Relatório INSP-2020-0162

BI-2020-0105

Nome: Furo de Joana Alves - Captação de Água para Abastecimento Público para Consumo Humano

Figura 2: Localização do Furo de Joana Alves e respetiva zona de proteção imediata.

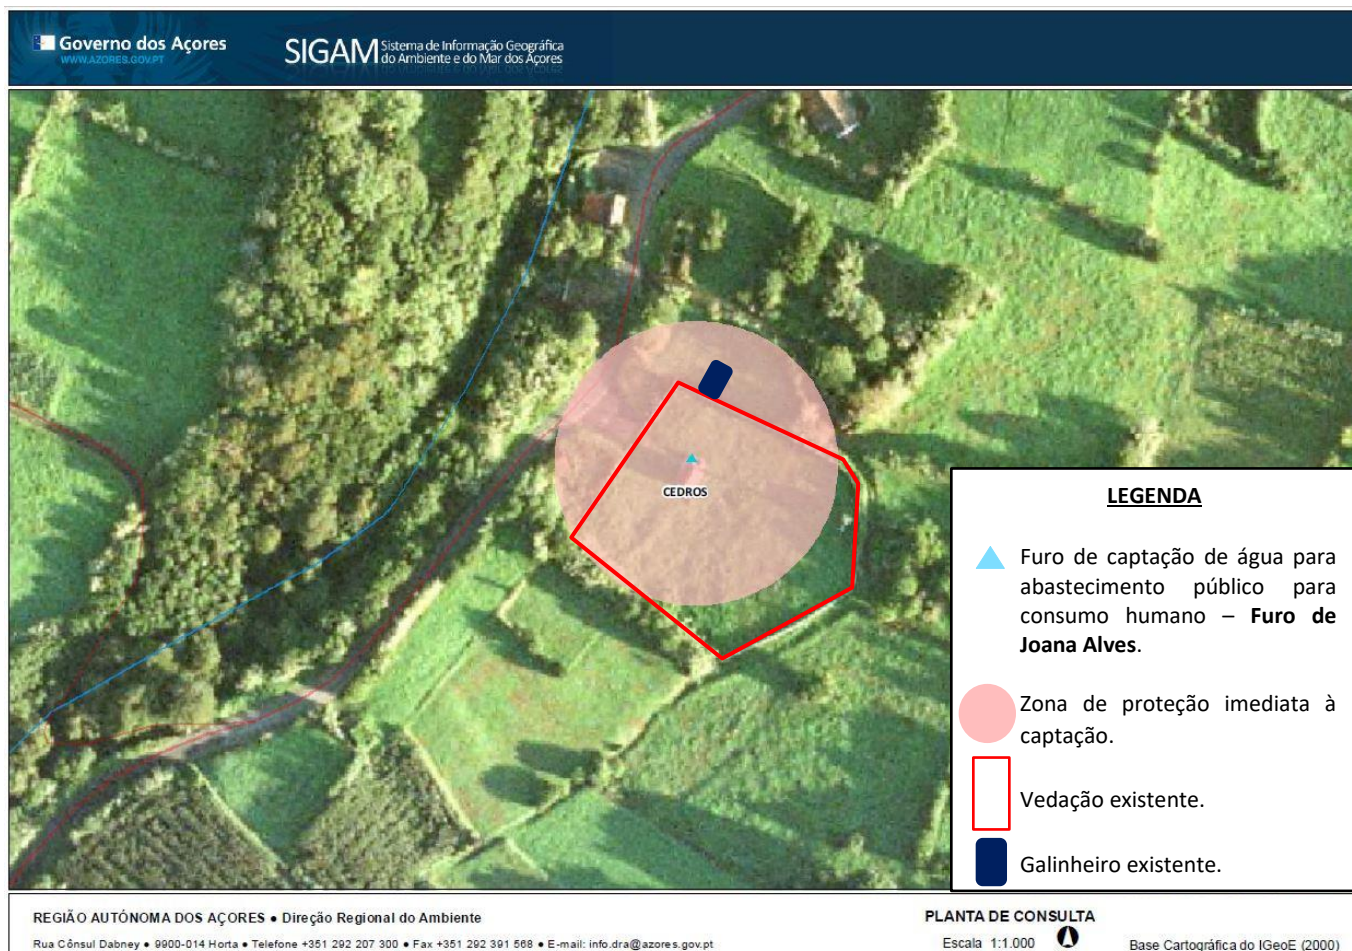
- a) Existe uma vedação à volta do Furo de Joana Alves (**Figuras 5 e 6**), no entanto a vedação existente não abrange a totalidade do perímetro de proteção imediata à captação (**Figura 2**) e o cadeado do portão não oferece muita segurança;
- b) A área afeta à zona de proteção imediata da captação de água não se encontra vedada nem sinalizada, ou seja, a vedação existente não abrange a totalidade da zona de proteção imediata, que corresponde à área da superfície do terreno delimitada por um círculo com centro na captação e raio de 30 metros (**Figura 2**);
- c) Existência de um galinheiro (**Figura 7**) na zona de proteção imediata da captação de água (**Figura 2**).

Da consulta do SRIA verificou-se a localização da captação, bem como que a zona de proteção imediata respeitante ao perímetro de proteção das captações de água para abastecimento público corresponde à área da superfície do terreno delimitada por um círculo com centro na captação e raio de 30 metros, conforme previsto no n.º 1 do artigo 4.º do DLR n.º 10/2016/A, de 16/06 (Figura 2).

b)	Incumprimento da obrigação de assegurar a vedação e sinalização da área afeta à <u>zona de proteção imediata</u> da captação de água para abastecimento público – Furo de Joana Alves, na freguesia dos Cedros, e de a manter limpa de quaisquer resíduos ou produtos que possam provocar a infiltração de substâncias prejudiciais para a qualidade da água da captação.	Viola o artigo 4.º, n.º 3, do Decreto Legislativo Regional n.º 10/2016/A, de 16/06, configurando a prática de <u>contraordenação ambiental leve</u> , prevista no n.º 1 do artigo 12.º do mesmo diploma legal, sendo punível, se praticada por pessoa coletiva, com coima de € 2 000 a € 18 000, em caso de negligência, e de € 6 000 a € 36 000, em caso de dolo, nos termos do n.º 2 do artigo 22.º, da Lei n.º 50/2006, de 29 de agosto, com as últimas alterações introduzidas pela Lei n.º 25/2019, de 26 de março.
